<p>Letecká 255 686 04 Kunovice Česká republika</p> <p>Tel.:+420 773 984 338 <a href="mailto:info@brmaero.com">info@brmaero.com</a> <a href="http://www.brmaero.com">www.brmaero.com</a></p>	<b>NÁZEV BULLETINU:</b> SNÍMAČE TLAKU KAVLICO <b>KLASIFIKACE:</b> ZÁVAZNÝ BULLETIN <b>ČÍSLO BULLETINU:</b> ALL-SA-0-0-0005-2020	
	Datum vydání: 11.05.2020 Datum účinnosti: 11.05.2020	Revize č.: Nové vydání Datum revize: -

Obrázek 1 Snímač tlaku paliva Kavlico na letounu Bristell

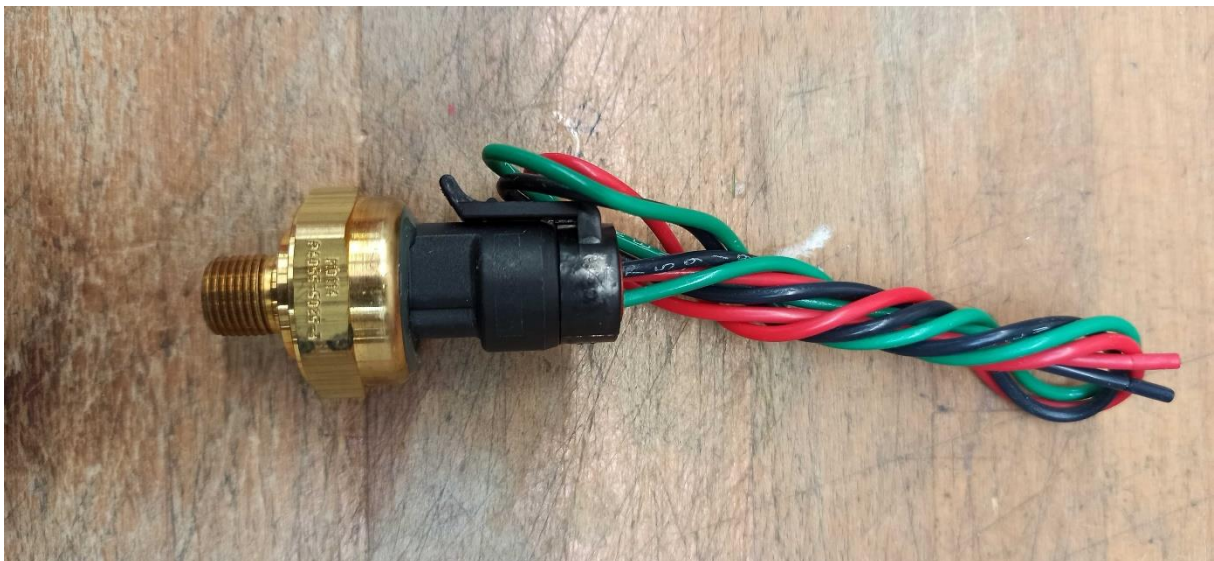
- 4.3 Pracnost**      Odhadovaná doba pro výměnu netěsnícího snímače Kavlico je cca 2 hodiny.
- 4.4 Postup práce**      Důkladně vizuálně zkontrolujte při každé předletové prohlídce snímač tlaku Kavlico na případné známky netěsnosti a úniku paliva (viz. Obrázek 1 Snímač tlaku paliva Kavlico na letounu Bristell). Pokud naleznete známky úniku, nepokračujte v letové činnosti dokud nebude netěsnící snímač vyměněn v souladu s 2.2 Odkazované dokumenty.  
V případě potřeby kontaktujte BRM Aero, s.r.o.
